**Samodzielny Publiczny  
Zakład Opieki Zdrowotnej  
w Rypinie**

Nasz znak: SP ZOZ/ZP/TP – 9/2/2022

Samodzielny Publiczny Zakład Opieki Zdrowotnej w Rypinie informuje, że w dniu 12 i 13 lipca 2022 roku wpłynęły zapytania dotyczące postępowania przetargowego, oznaczonego numerem **ZP/TP-9/2022 pn. Dostawa produktów 1x użytku z podziałem na 38 pakietów**

Pakiet 6, pozycja 1

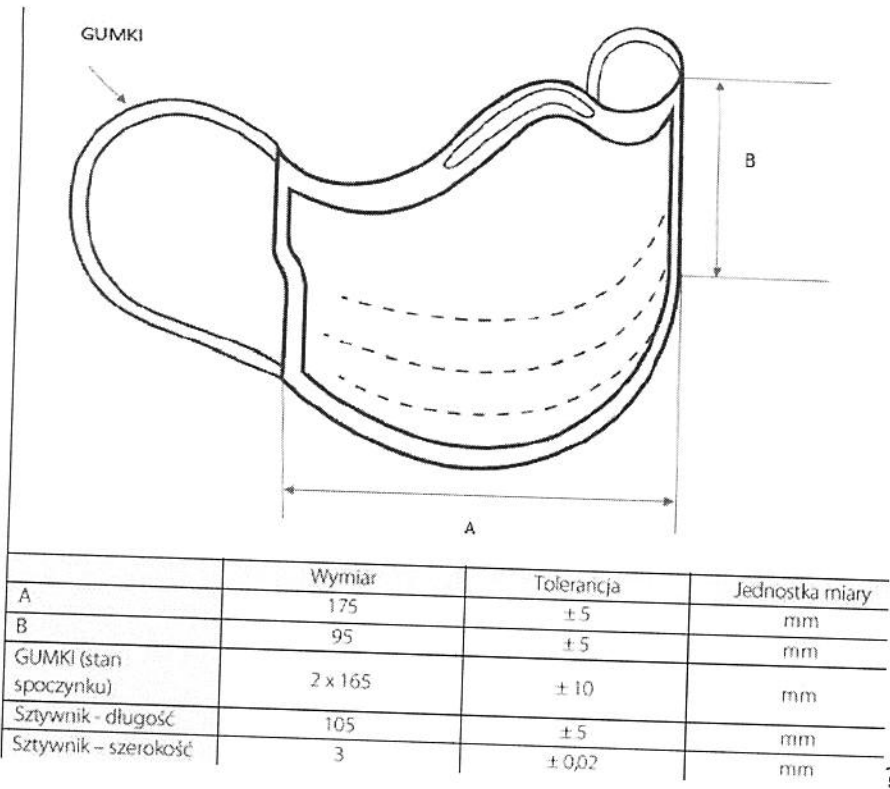
Czy Zamawiający dopuści wycenę za opakowanie a'50szt z jednoczesnym przeliczeniem zamawianych ilości?

Odpowiedź: Zamawiający nie wyraża zgody

Pakiet 6, pozycja 1

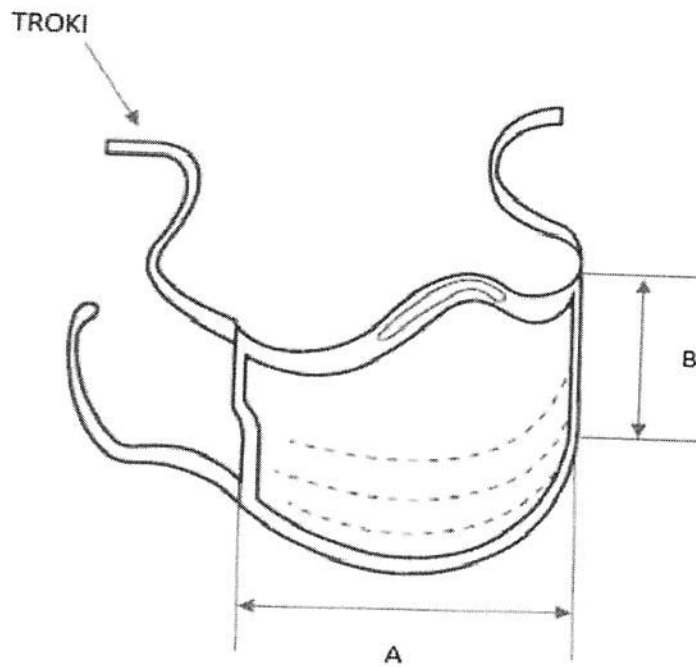
Czy Zamawiający dopuści maski chirurgiczne zawiązywane na troki o wymiarach:

Wymiar	Tolerancja	Jednostka miary
A	175	$\pm 2$	mm
B	95	$\pm 2$	mm
TROKI	4 x 400	$\pm 5$	mm
Sztywnik - długość	105	$\pm 5$	mm

Odpowiedź: Zamawiający nie wyraża zgody

Pakiet 6, pozycja 2

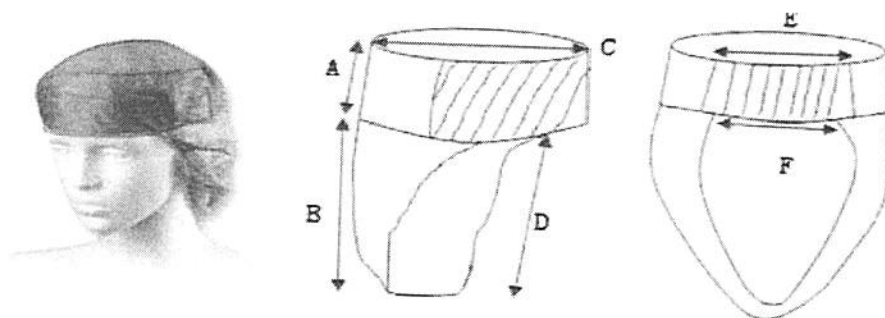
Czy Zamawiający dopuści czepek wykonany z włókniny typu Spunlace 45g/m<sup>2</sup>, denko: polipropylen 25g/m<sup>2</sup>, wkładka chłonna pot 5-warstwowa wykonana z włókniny typu Spunlace 38g/m<sup>2</sup> o wymiarach:

Wymiary	Tolerancja	Jednostka miary
A	6,5	± 1	cm
B	24	± 1	cm
C	19,5	± 1	cm
D	15	± 1	cm
E	30	± 1	cm
F	15	± 1	cm

Odpowiedź: Zamawiający nie wyraża zgody

Pakiet 6, pozycja 12

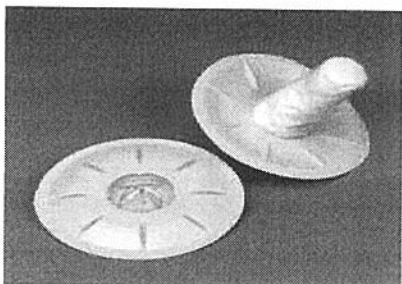
Czy Zamawiający dopuści jjednorazowe, sterylne osłonki na adaptery uchwytów do lamp chirurgicznych umożliwiając wielokrotne dotykanie i swobodne ustawianie lampy w trakcie zabiegu bez obawy o ryzyko utraty sterylności.

Osłonka jednorazowa posiada kołnierz ochronny, zapobiegający przypadkowemu dotknięciu części niesterylnych lampy.

Wysokość samego uchwytu: 8 cm

Odpowiedź: Zamawiający nie wyraża zgody

Pakiet 6, pozycja 12

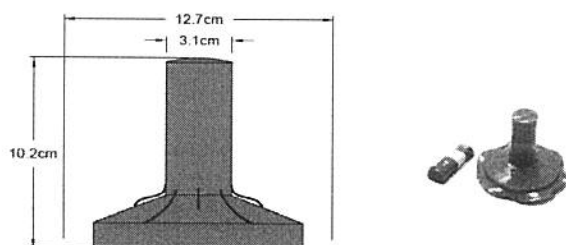
Czy Zamawiający dopuści poniższą jednorazową, sterylną osłonkę na adaptery uchwytów do lamp chirurgicznych z kołnierze ochronny, zapobiegający przypadkowemu dotknięciu części niesterylnych lampy, przy kołnierzu znajdują się specjalne wypustki, które zapobiegają zsuwaniu się osłonki z uchwytu, nie wymagają zastosowania adaptera.

Odpowiedź: Zamawiający nie wyraża zgody
